## MANDATÓRIO

Número: SB-001/20

<b>Editor:</b>	Van's Aircraft Inc.
<b>Data efetiva:</b>	26 de fevereiro de 2020.
<b>Limite de aplicação:</b>	<b>Quando aplicar?</b> Nas próximas 4 horas. <b>Ação repetitiva:</b> A cada inspeção anual de manutenção.
<b>Assunto:</b>	Rachaduras no terminal de conexão interno da perna da Bequilha do RV-10.
<b>Modelos Afetados:</b>	Aeronaves RV-10 em atividade e/ou Kits de Acabamento embarcados antes de 01 de outubro de 2019.

Figura 1: Localização da rachadura interna

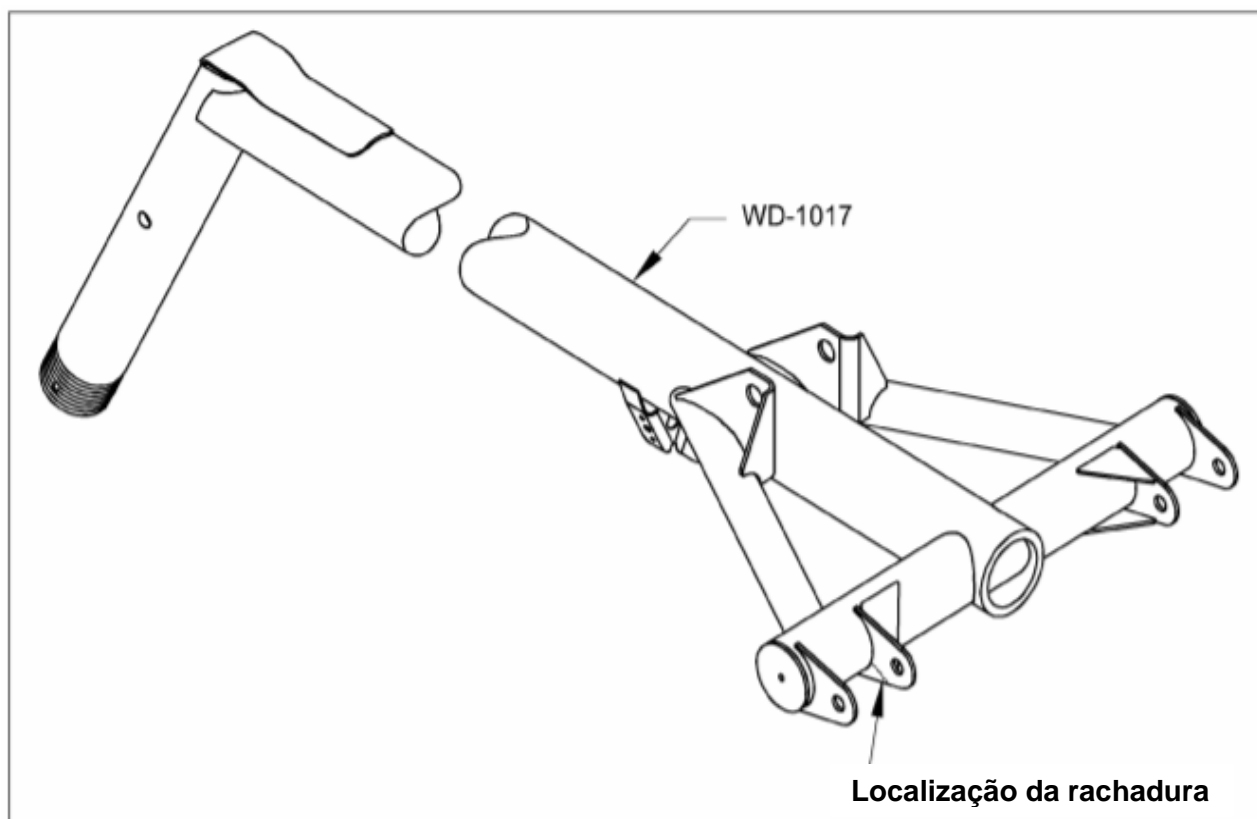
Inspeccionar os terminais de conexão internos, da bequilha (WD-1017) trem pouso dianteiro, quanto a rachaduras (ver Figura 01). Se houver rachaduras substituir a peça WD-1017, pela peça WD-1017-1, conforme descrito neste documento. Se não houver nenhuma rachadura serão necessárias inspeções anuais.

**NOTA:** A perna da bequilha é tratada termicamente. A solda não é recomendada como método de reparo dessa peça.

**FIGURA 2: FIXAÇÃO DA BEQUILHA**

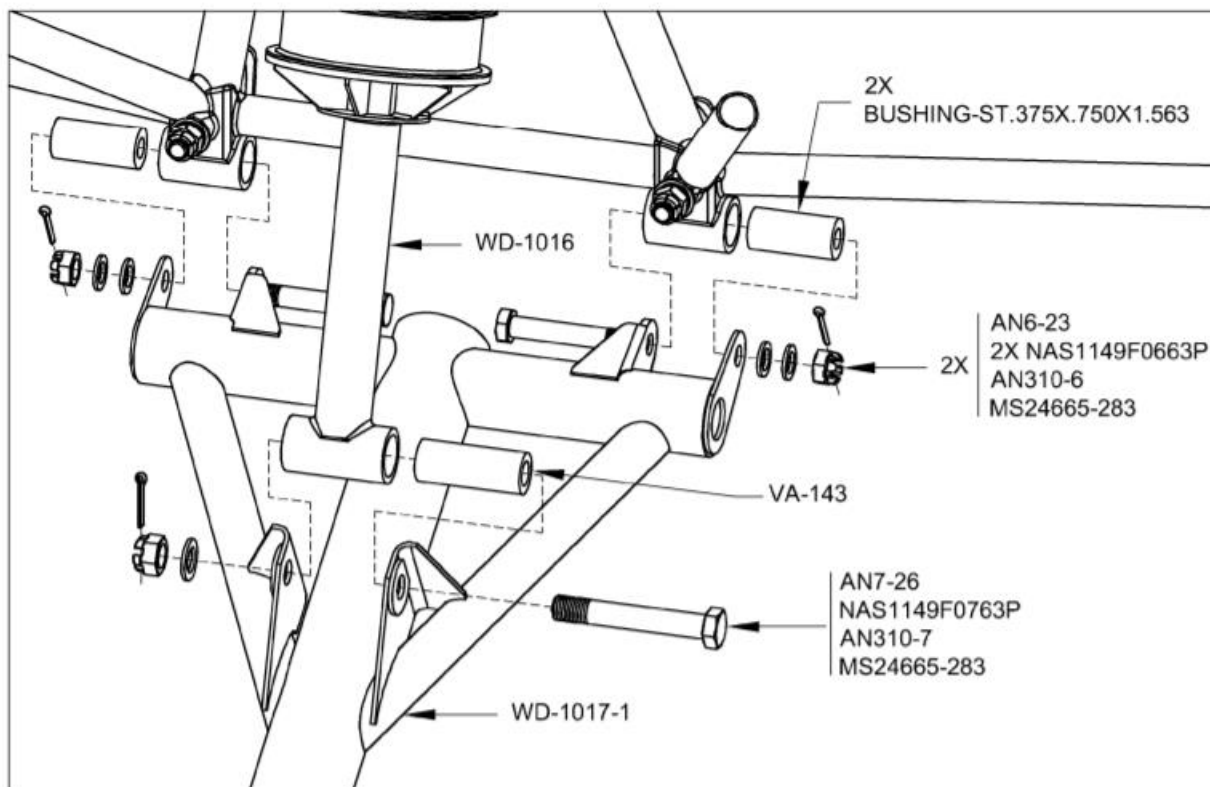
**Etapas 9:** Cobrir as novas buchas com graxa para rolamentos de roda, desliza-las no suporte do motor e em seguida conectar a perna da bequilha WD-1017-1 ao suporte do motor, conforme mostrado na Figura 2.

**Etapa 10:** Lubrificar a bucha VA-143 e colocá-la de volta na bucha do suporte da bequilha WD-1016 e em seguida conectar o conjunto do link à perna da bequilha usando as peças originais (duas das arruelas NAS1149F0763P originais não serão mais usadas). Veja a figura 2.
